HLAVNÍ MĚSTO PRAHA
MAGISTRÁT HLAVNÍHO MĚSTA PRAHY
ODBOR OCHRANY PROSTŘEDÍ

ZÁVĚR ZJIŠŤOVACÍHO ŘÍZENÍ

Název: Zkapacitnění parkoviště P + R Skalka I, Praha 10

Obr. 1. Nárůst ekvivalentních hladin akustického tlaku A pouze z Parkoviště P+R

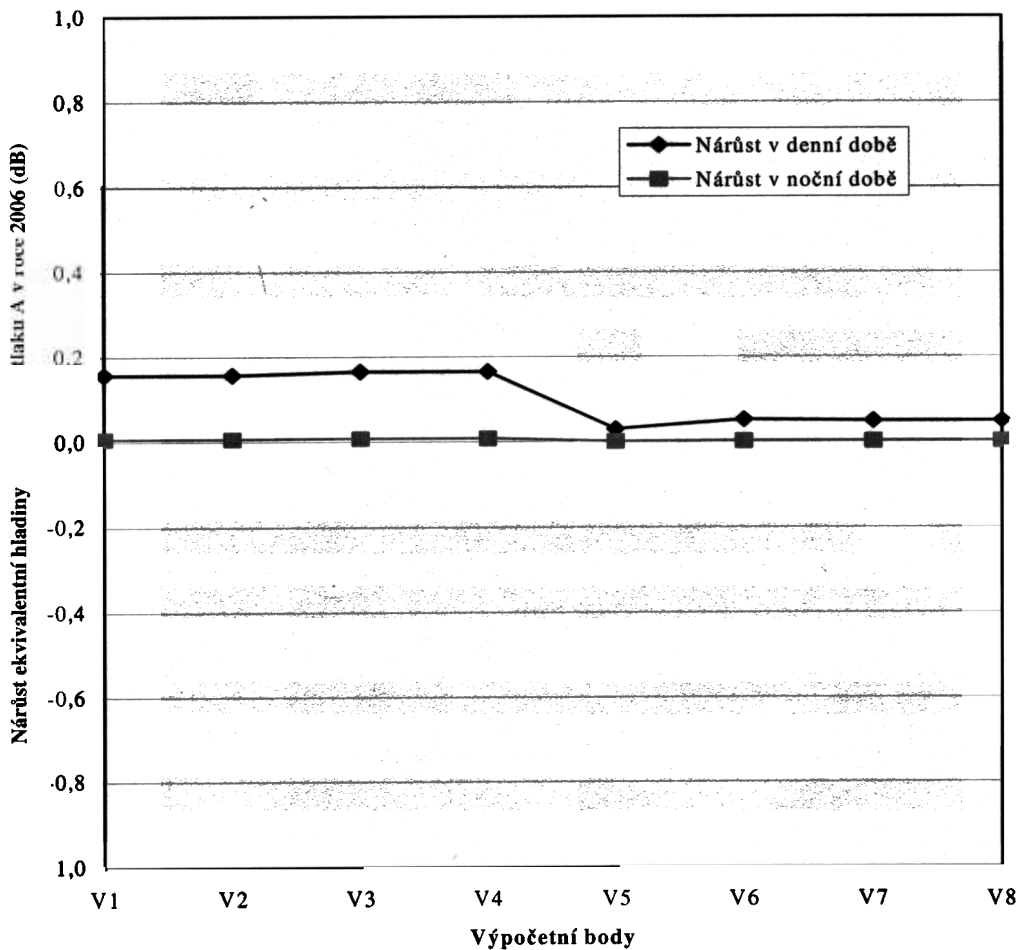
2. Naměřené hladiny akustického tlaku A před nejbližšími chráněnými objekty v ulici Pod Strání jsou v tab. 2 (měření v roce 2005).
3. Ze srovnání naměřených a limitních hladin vyplývá, že limit je překročen pouze v noční době. V denní době je z měření vyhodnocená ekvivalentní hladina 56,1 dB, což je o 3,9 dB nižší než hladina limitní.
4. Zvýšení hluku samotným parkovištěm P+R Skalka I ve sledovaných (reprezentativních) bodech před nejbližšími chráněnými objekty je na obr. 1.

Z obr. 1 vyplývá, že v noční době, kdy je před chráněnými objekty v ulici Pod Strání překročen hygienický limit, je pohyb vozidel z/na Parkoviště P+R Skalka tak malý, že stávající hlukovou situaci nemění (nárůst 0 dB).

Z obr. 1 dále vyplývá že v denní době, kdy není před chráněnými objekty v ulici Pod Strání překročen hygienický limit, pohyb vozidel z/na Parkoviště P+R Skalka způsobí nárůst 0,17 dB. To znamená, že stávající ekvivalentní hladina akustického tlaku A v denní době ve vzdálenosti 2 m před obvodovým pláštěm 2. NP hotelu SKALKA (nejvíce exponovaný objekt) se z hodnoty 56,1 zvýší na hodnotu 56,3 dB. **Zvýšená hodnota stále vyhovuje s dostatečnou rezervou hygienickému limitu dle tab. 1.**
